令和4年度 第2回 長者地すべり対策方針検討委員会

【第2回委員会での指摘事項に対する対応】

令和4年12月

高知県 防災砂防課・中央西土木事務所 越知事務所

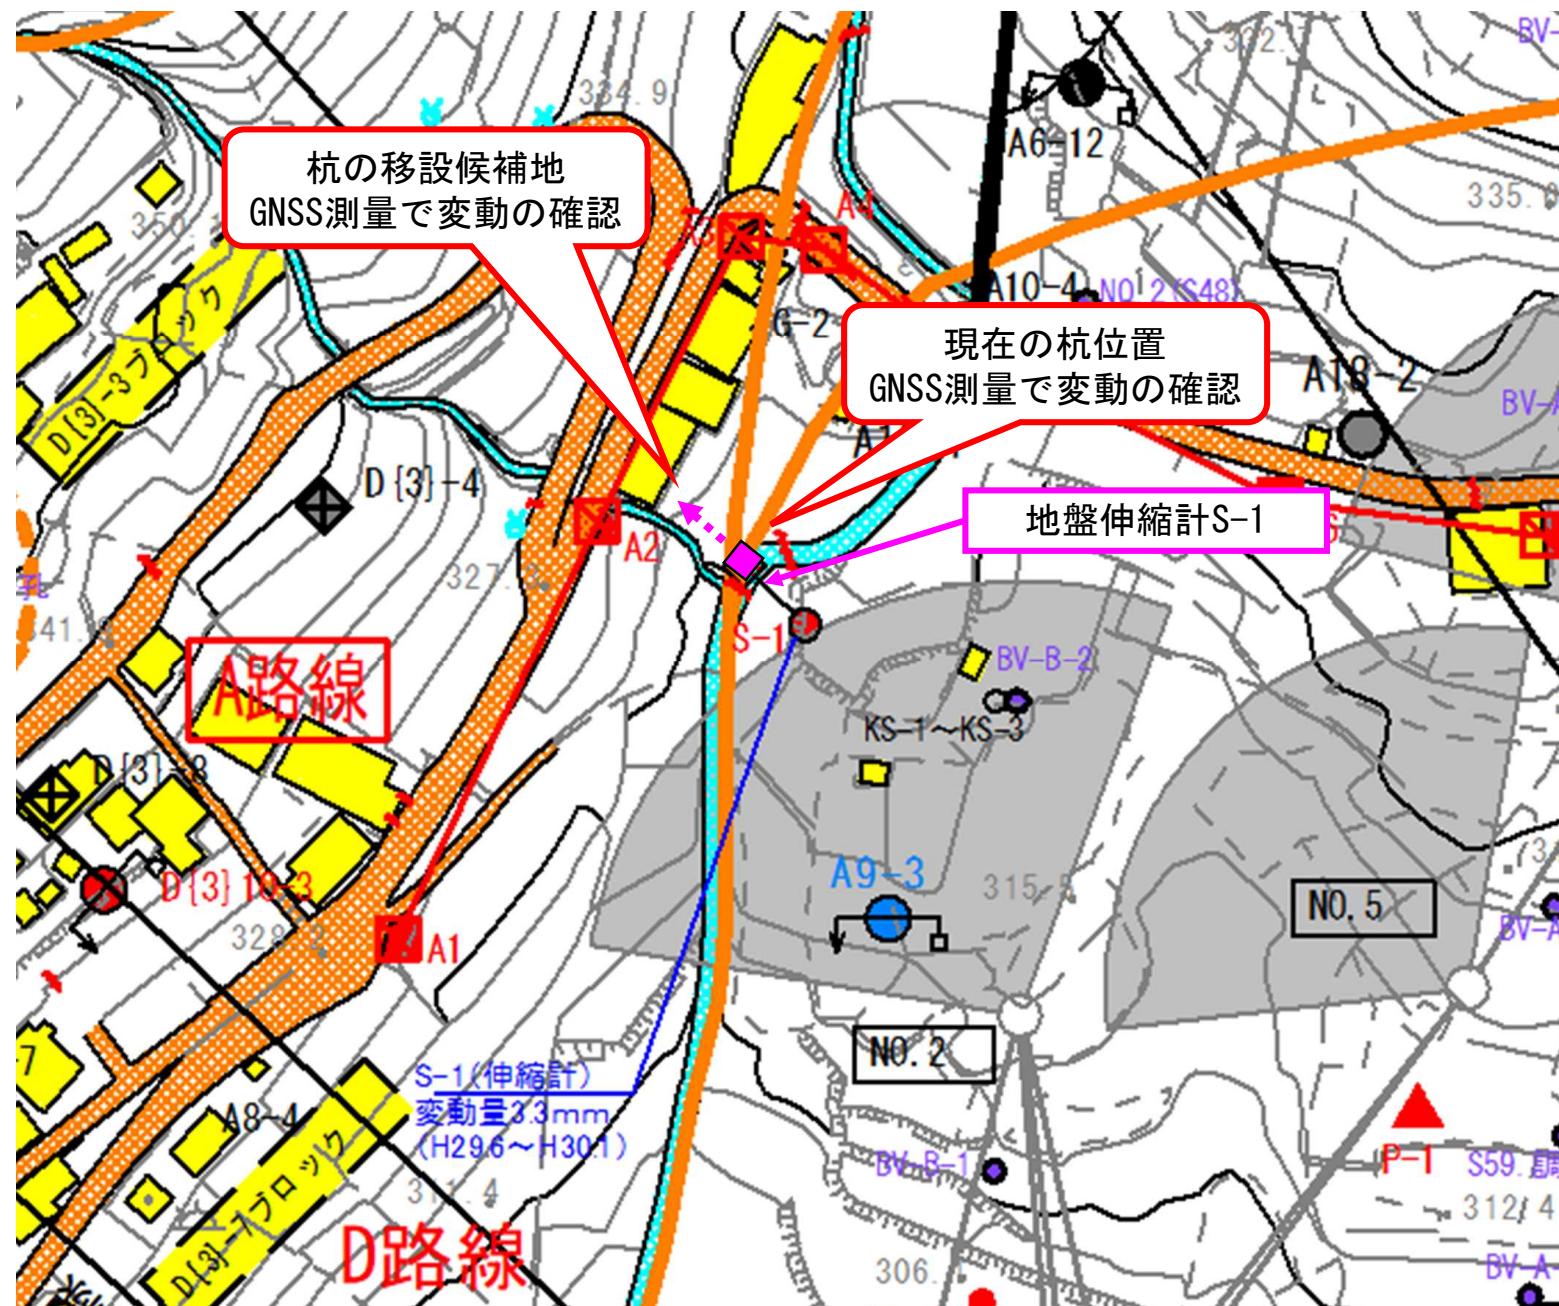
<指摘>現地視察の際に、地盤伸縮計S-1の観測方法が不動点と変動点での観測ではなく、変動点同士での観測となっていたため、設置箇所を修正すること。

以下の手順で、地盤伸縮計S-1の設置箇所の修正の確認を行う。

1. 現在設置している地盤伸縮計S-1の上流側の杭の位置の変動の有無について、GNSS測量で確認を行う。また、現在の杭の位置が変動点であった場合の杭の移設候補地を選定するために、よりブロックから離れた移設候補地についてもGNSS測量で変動の有無の確認を行う。
2. GNSS測量結果から、現状の杭の位置に変動が認められなければ、現在の位置での観測を継続しする。
3. 現状の杭の位置に変動が認められ、移設候補地に変動が認められない場合には杭の移設を行う。
4. GNSS測量結果で両方とも変動点であった場合には、地盤伸縮計S-1の本体の設置位置について候補地の検討を行う。

長者地区全景写真（令和3年7月6日撮影）

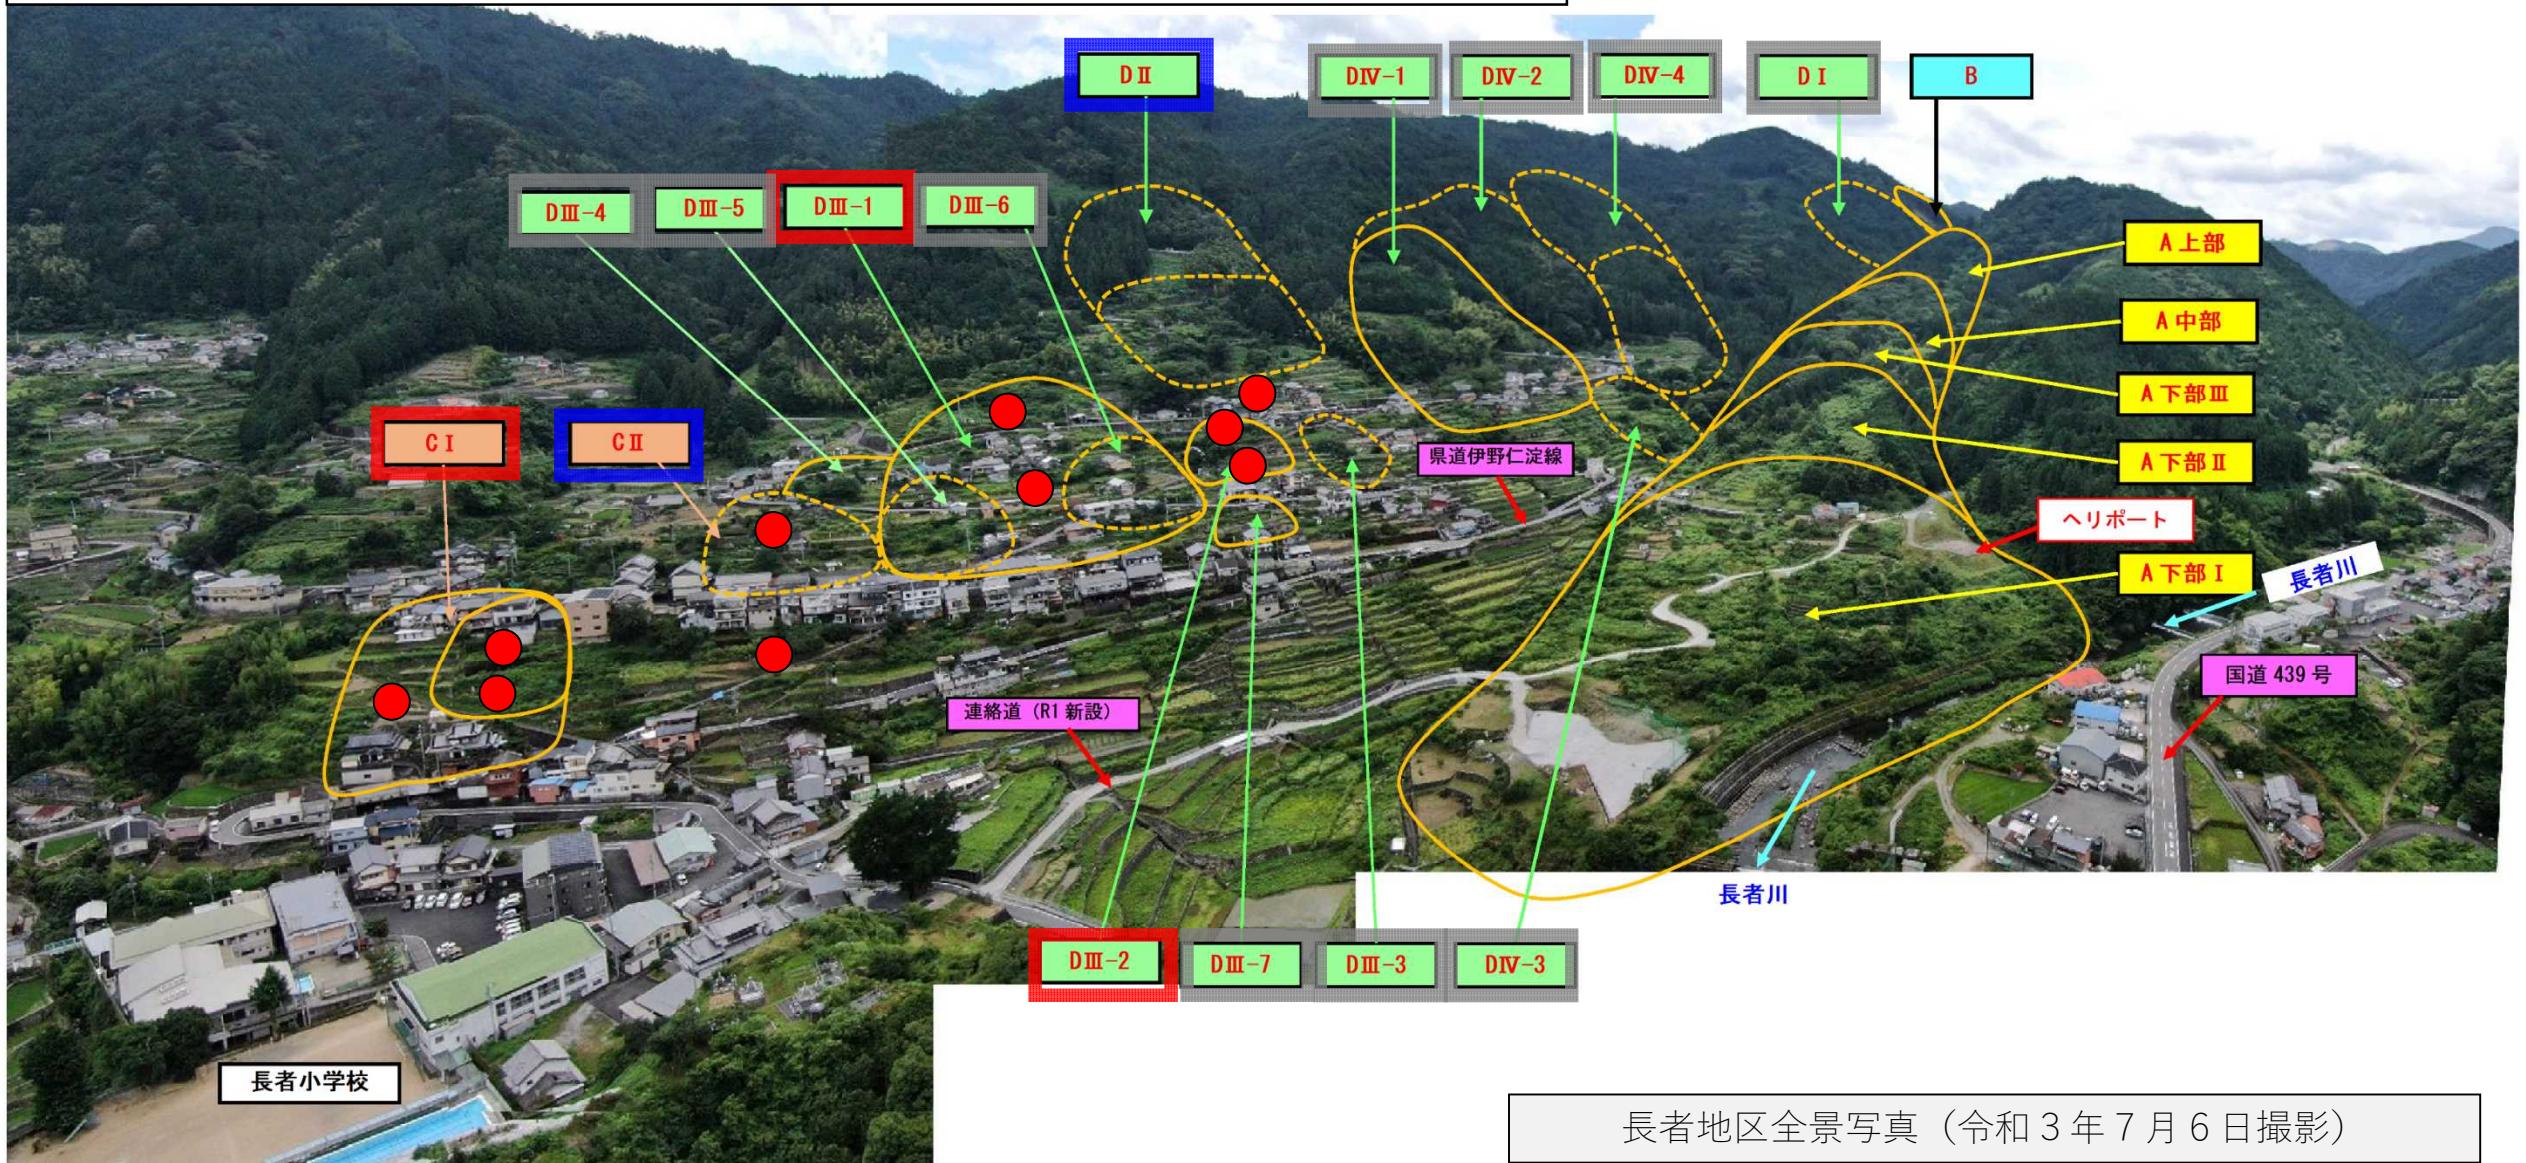
<指摘> C・Dブロックについては、人家が密集しており、月1回の孔内傾斜計による観測だけでは、緊急時に対応できない可能性があるため、自動監視できる箇所を検討してはどうか。

<対応>
 通報など変状の兆候を覚知したブロックで、地盤伸縮計等の設置を行い、自動監視することとする。自動監視を行う観測機器は、今回ブロック毎に選定を行う。

- 民家が密集したブロック、かつ近年軽微ではあるが地すべり変動が認められるブロック
 →自動監視化を行う（C1ブロック、DⅢ-1ブロック、DⅢ-2ブロック）
 ※上記ブロックにおけるH27以降の年平均変動量は1.0～1.5mmである。
- 上記以外のブロック
 →地すべりの動きに変化が認められた場合に自動監視機器を設置する。

孔内傾斜計が観測不能になる原因のイメージ（長者地すべりAブロック）

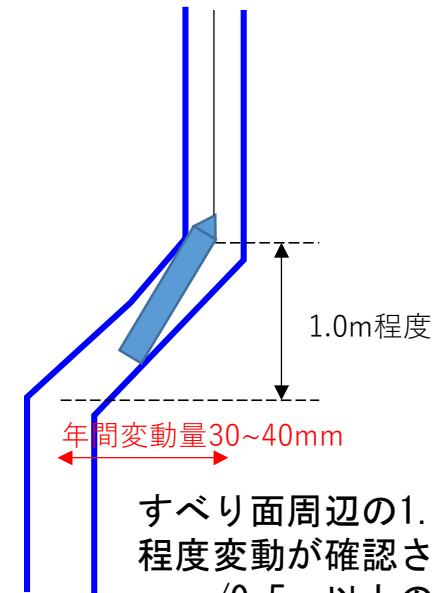
<指摘> 孔内傾斜計が孔曲がりによって、すぐに観測不能となる理由を整理しておくこと。

- 「長期観測を可能とする地中変位観測技術の開発 - 孔内傾斜計の小型・軽量化 - 共同研究報告書 令和3年7月 国立研究開発法人土木研究所他、整理番号第530号」によると、従来型挿入式孔内傾斜計の通過限界は約30mm/0.5mと報告されている。
- 長者地区のAブロックは、近年においても年間30~40mm程度の変動が認められ、かつ1mの厚さの範囲内でせん断されているため、約2年間程度経過した場合にすべり面周辺では30mm/0.5m程度の変動があると考えられ、すぐに観測不能になると推定される。

すべり面周辺の1.0m程度の区間で年間30~40mm程度変動が確認されるため、約2年間程度で約30mm/0.5m以上の変動が発生し、孔内傾斜計が通過出来ず、観測不能になっていると推定される。
